Fa. Uhl Wacholderrain Abbauplanung und Badennutzung

Abbildung 1: Prinzipskizze; Herstellung des neuen Badebereiches

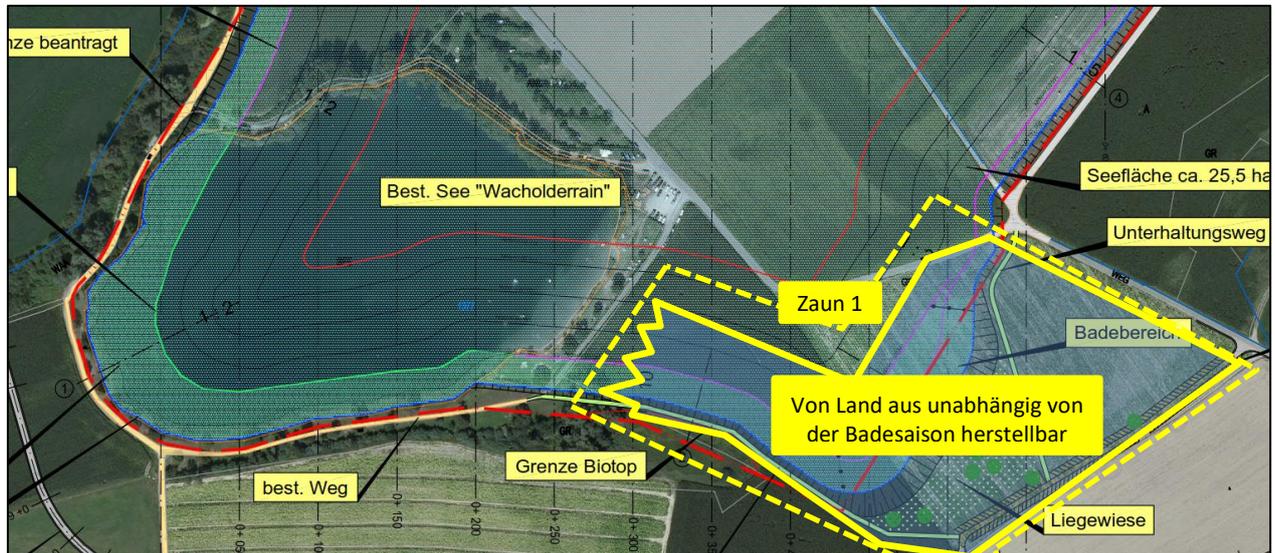
In diesem Zusammenhang war darzustellen wie dies hinsichtlich dem Kiesabbau im See und der Herstellung der Badebucht eingehalten werden kann.

In Richtung Westen wird die Badebucht zu einem an der Wasseroberfläche ca. 30 bis 40 m breiten Graben eingeschnürt. Dabei wird das Südufer mit der vorgesehenen Neigung 1:10 im Endzustand hergestellt. Die Tiefe des Grabens wird bei 2 bis 3 m liegen (siehe Skizze Abbildung 1) gelbe Umrandung). Die zum künftigen See hin liegende temporäre Böschung wird oberhalb der MW-Linie mit 1:5 angelegt und unterhalb der MW-Linie mit 1:2 oder flacher hergestellt. Ein Nachrutschen der Böschung im Unterwasserbereich kann aufgrund der geringen Wassertiefe ausgeschlossen werden. Eine Umzäunung und eine Bojenkette wird für diesen Bereich aus Sicht

der Standsicherheit der Böschungen zunächst nicht erforderlich. Die Baustelle wird jedoch mit einem umlaufenden Bauzaun abgesichert.

Dauer für die Herstellung des gelb markierten Bereiches: ca. 2 Jahre
